LCO – Nº 52/2013 – ADENDA Nº 03

En atención a lo establecido en el punto 8.1 de la Sección I – Datos de la Licitación, del pliego de bases y condiciones para la **"LICITACIÓN POR CONCURSO DE OFERTAS N° 52/2013 PARA LA CONTRATACIÓN DEL SERVICIO DE CABLEADO ESTRUCTURADO 10 (G) PARA EL BANCO CENTRAL DEL PARAGUAY – 255.465"**, aprobada por Resolución N° 15 Acta N° 77, de fecha 5 de noviembre de 2013 del Directorio del Banco Central del Paraguay, cumplimos en informar las siguientes modificaciones al pliego de bases y condiciones:

Diagrama de Conectividad de Backbone

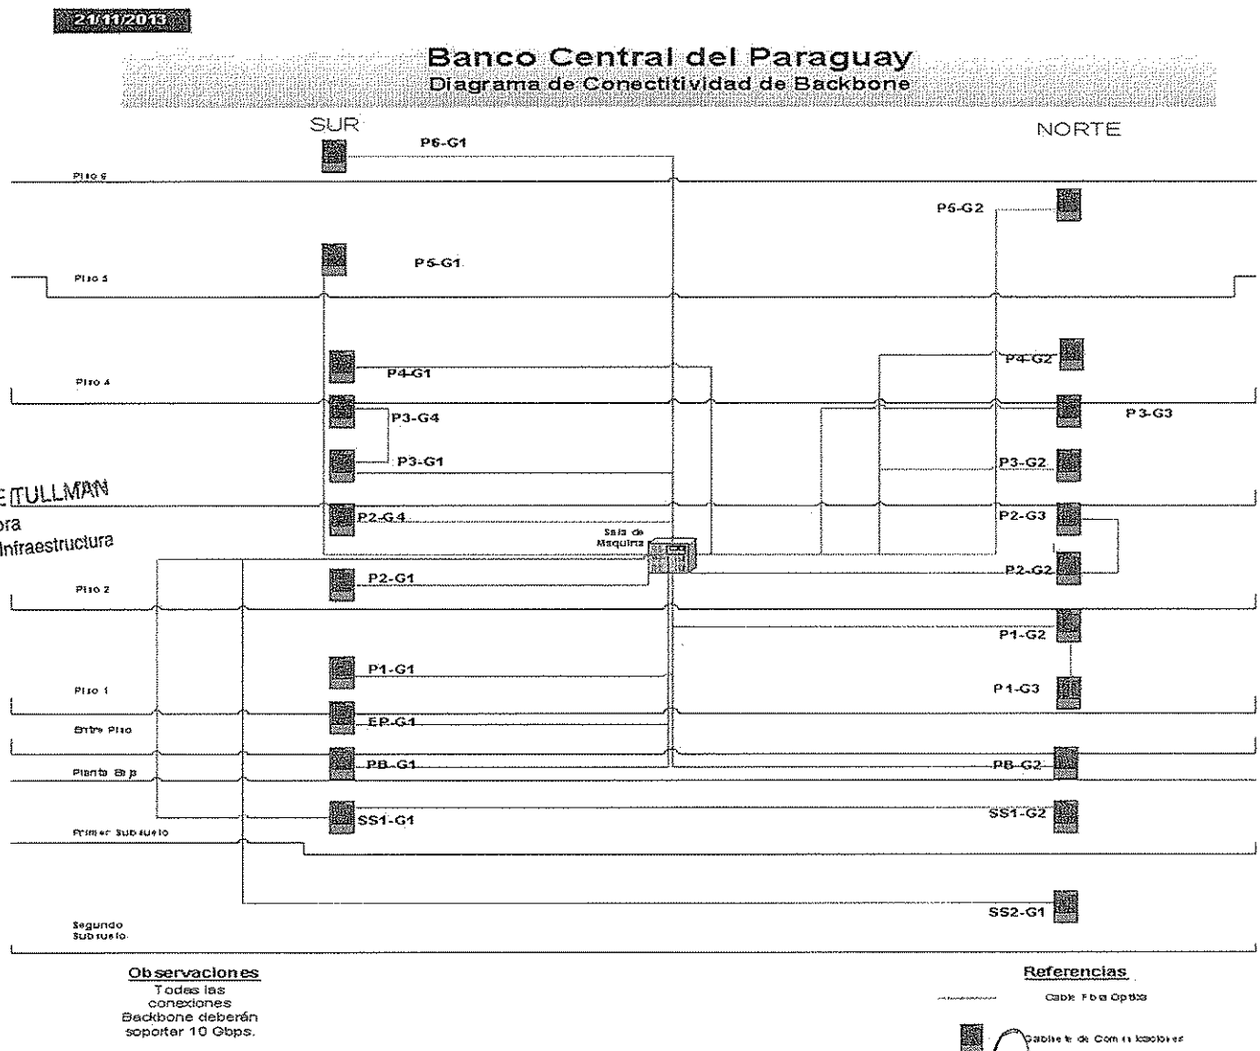
Punto 1

En la Sección III. Servicios Requeridos se agregan las siguientes planillas y especificaciones técnicas:
